ZP.271.1.19.2024

Wyjaśnienia treści Specyfikacji Warunków Zamówienia,
odpowiedzi na pytania.

Dotyczy: postępowania prowadzonego w trybie podstawowym bez negocjacji, na podstawie art. 275 ust.1 i nast. – ustawy z dnia 11.09.2019 r. – Prawo zamówień publicznych, zwanej dalej ustawą Pzp, o wartości nie przekraczającej progów unijnych pn.: „Dostawa i montaż urządzeń skateparku na dz. 1542 obr. 3 Jarosław”.

Poniżej wizualizacja proponowanej przeszkody:

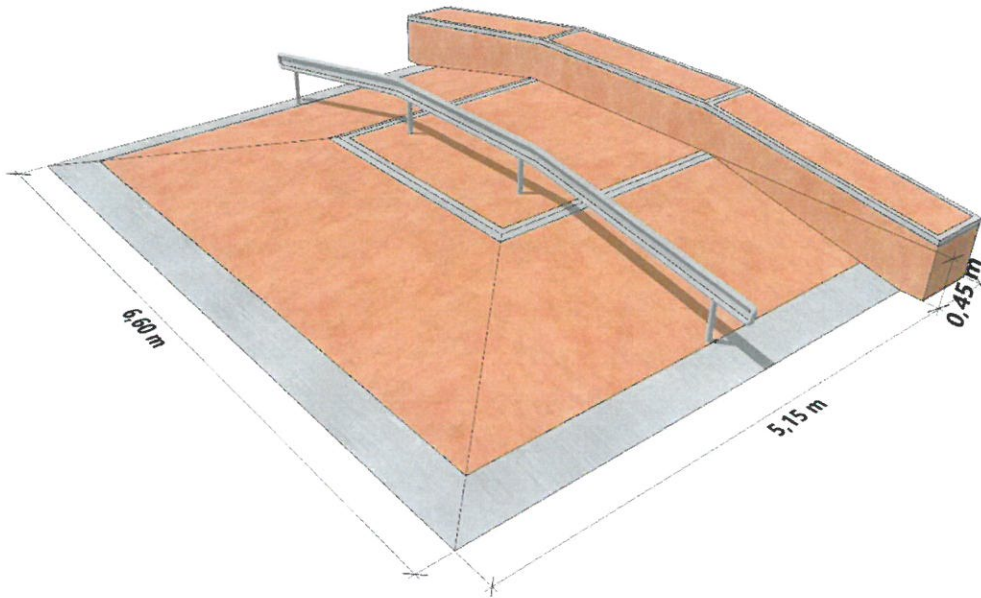
1. Zamawiający zaplanował montaż urządzenia o nazwie i wymiarach: funbox z disaster boxem + poręcz - 660x515x45 cm. Określone parametry Funbox disaster nie są zalecane do tej przeszkody, bowiem urządzenie przy tej szerokości będzie posiadało za małe kąty nachylenia, co znacząco utrudni komfortową jazdę. Dla określonych parametrów zalecamy wyposażenie funboxa w grindboxy 3/3, które poprawią jakość projektowanego obiektu. Czy zamawiający zmieni wskazane urządzenie na: Funbox z grindboxem 3/3 + Poręcz 3/3 + Funbox piramida o wymiarach 660x515x45?

Zamawiający potwierdza, że jest zainteresowany zamówieniem urządzenia z najazdem z trzech stron o podanych wymiarach 660x515x45. Zmienia się urządzenie na funbox z grindboxem.
